DETAL 1/2 — PILASTER 15,5 W RZUCIE Z GÓRY (ciąg A, szafki górne)

DETAL 2/2 — KOREKTA PO TWOJEJ UWADZE

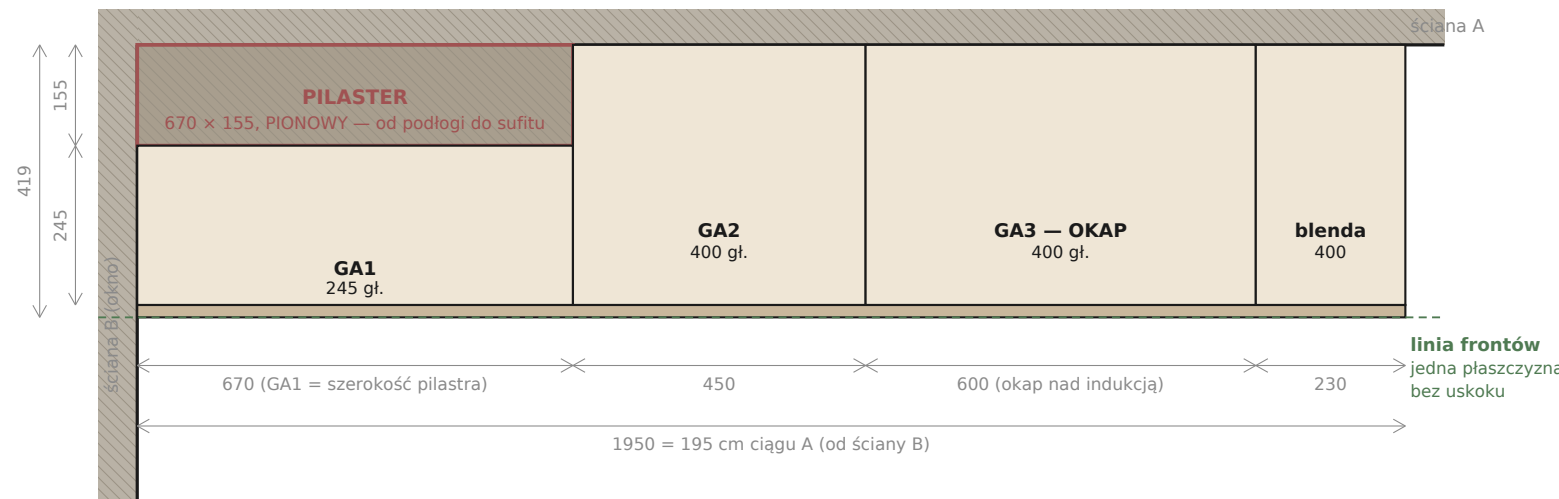
Pilaster jest PIONOWY — słup na całą wysokość, nie belka pod sufitem. Tu patrzysz na ciąg A od góry.

GA1 nie stoi na ścianie — wisi na LICU PILASTRA. Dlatego ma 245 gł., a nie 400: $155 + 245 = 400$.

GA2 i GA3 wiszą na ścianie i mają pełne 400. Efekt: wszystkie fronty w jednej płaszczyźnie, bez uskoku.

I dlatego Twoje 40 cm to dobry wybór: przy standardowych 320 szafka nad pilastrem miałaby $320 - 155 = 165$ mm

głębokości — czyli półkę bez sensu. Przy 400 wychodzi 245 mm i szafka realnie działa.

Koszt: fronty stoją 8 cm bliżej głowy (cofnięcie od lica blatu 181 mm zamiast 261 mm).

Wcześniej odczytałem ten element ze zdjęcia jako belkę pod sufitem. Jest pionowy — poniżej co z tego wynika.

ODWOŁUJĘ (dotyczyło „gzymśu pod sufitem” — nie istnieje)

- wycięcia $160 \times (H_g + 5)$ w bokach szafek GA2, GA3, GC1, GC2 — NIEPOTRZEBNE, nic nie wycinasz
- wieniec górny 240 — wraca normalny, pełne 400
- półka stała wymuszona linią wycięcia — może być zwykła, ruchoma
- listwa montażowa „pod gzymsem” — wraca pod sufit, standardowo
- wycięcia w słupku C2 i nadstawce C4 — niepotrzebne; kratka wentylacyjna wraca na swoje miejsce
- pytanie o wysokość H_g — nieaktualne
- sprzeczność „gzymś vs okno do sufitu” (pkt 11b planu) — nieaktualna, okno spokojnie idzie do sufitu

Napisałeś, że ten uskok „pomniejsza jakby całe pomieszczenie”. W rzucie mam go jako słup 155×670 przy narożniku ścian A i B — czyli lokalnie, na 67 cm. Ale jeśli te 15,5 idzie wzdłuż CAŁEJ ściany (np. cała ściana A albo cała C), to zmienia się głębokość zabudowy na tej ścianie i trzeba przeliczyć moduły.

Zmierz jedną rzecz: ile centymetrów ma uskok WZDŁUŻ ściany (67 cm czy cała długość?) i przy której ścianie.

$254,6$ (szerokość $A \leftrightarrow C$) — $238,9$ (długość ściany B) = $15,7 \approx 15,5$

To dokładnie ten pilaster. Gdyby uskok szedł wzdłuż całej ściany, ta różnica i tak wyszłaby ta sama — dlatego sam rzut tego nie rozstrzyga i potrzebuję od Ciebie długości uskoku.

ZOSTAJE W MOCY (to było policzone dobrze)

- górne szafki 400 gł. — Twoja propozycja; uzasadnienie inne, niż napisałem, ale wniosek ten sam (str. 1)
- GA1 = 245 gł. zamiast 305 — to była realna pomyłka w planie (pilaster wystaje 155, nie 15)
- wszystkie fronty w jednej płaszczyźnie, zabudowa do 2469 (sufit 2481 minus fuga 12)
- pilaster 155×670 jest w rzucie od początku — to on odpowiada za różnicę $254,6 - 238,9 \approx 15,5$
